**INDICE D'AFFAIBLISSEMENT ACOUSTIQUE R
D'UN EXUTOIRE DE FUMÉE**

**EXTENSION DE RÉSULTATS n° 13/1
CONCERNANT LE RAPPORT D'ESSAIS N° AC12-26040935/2**

OBJETS DES ESSAIS : Exutoire de fumée PHONIPACK, rapports AC12-26040935/1
essai n°1 et AC12-26040935/2 essai n°1

OBJET DE L'EXTENSION : Remplacement des deux verins de l'appareil inférieur par un
verin

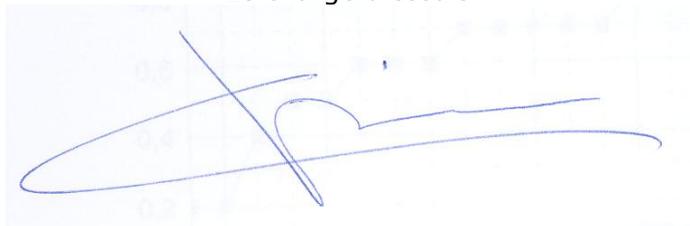
Remplacement des deux vérins JOFO par vantail, par un seul vérin GRASL.

Le placage des ouvrants est assuré par le verrou, et non par les vérins.

Il n'y a pas de dégradation de l'étanchéité entre ouvrants et dormant, les performances acoustiques sont donc conservées.
